Parecer Técnico SEI-GDF n.º 18/2019 -
SEDUH/SUPLAN/COPLU/DIURB

PARECER TÉCNICO - CPA/EIV

Assunto: 3ª Análise do Estudo Prévio de Impacto de Vizinhança - EIV, relativo ao empreendimento denominado “**Centro Comercial Sobradinho**”.

Fig. 3- Proposta atual: área de influência e praças

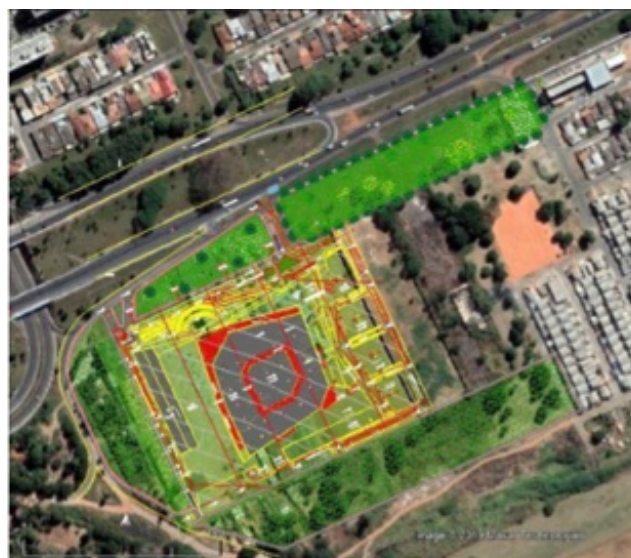
Quanto à área de intervenção das medidas, verifica-se que a área de intervenção proposta no estudo atual foi ampliada, como demonstrado abaixo:

Além disso, também acatou a sugestão do Parecer Técnico nº 005/2019 – SEDUH/SUPLAN/COPLU/DIURB quanto à inserção do empreendimento de forma harmônica com a ocupação adjacente, recomendando a elaboração e execução de obras de projeto paisagístico em duas praças localizadas na vila DNOCS (itens 3 e 4 da Tabela 3) e elaboração e execução de projeto do tipo SIV, complementando o sistema viário local da Vila (itens 5 e 6 da Tabela 3), como ilustrado nas figuras 3 e 4 acima.
